Bilag 8 Notat om henvendelser modtaget i høringsperioden

1. september 2022

Sagsnummer
2022-0071221

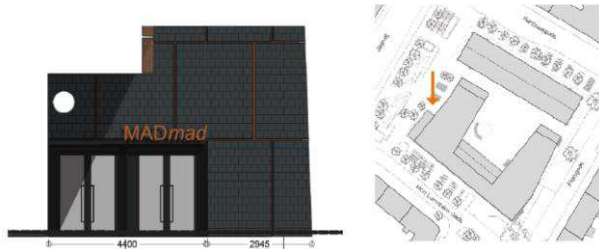
Bygherre (nr. 63) ønsker større åbenhed i stueetagens facade mod byrum (facade h på lokalplantegning 6a) i modulets fulde bredde i 1-2 etage (dobbelthøj) på i alt 13,5 m, hver etage for sig.

Bygherre ønsker også, at min. bredde ændres for sideindgang til supermarked fra 4 m til 4,5 m så det går op med modulmålet på 2x2,25 m.

-Vinduer på langsiderne

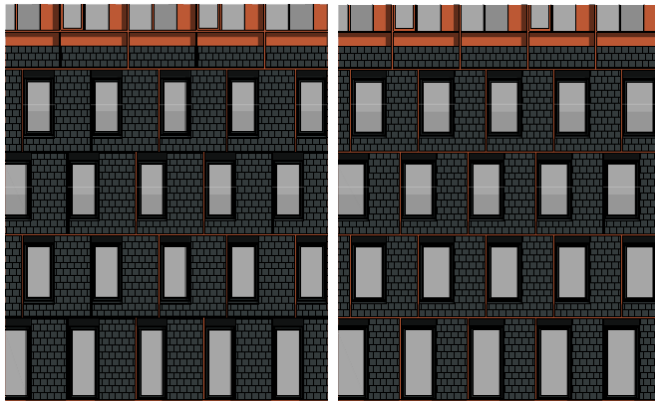
Bygherre (nr. 63) ønsker at bredde på vindueshuller på bygningen langsider (facade f og h) forøges af hensyn til dagslys i boliger, da beregning (med 10%-reglen) viser, at der er behov herfor. Bredden på murhuller ønskes forøget med 16 cm (se illustration nedenfor til højre). Alternativt ønskes bredden forøget yderligere til 21 cm. Bygherre ønsker, at der i lokalplanen gives mulighed for, at der kan arbejdes med begge bredder. De i lokalplanforslaget muliggjorte vinduesbredder er vist til venstre.
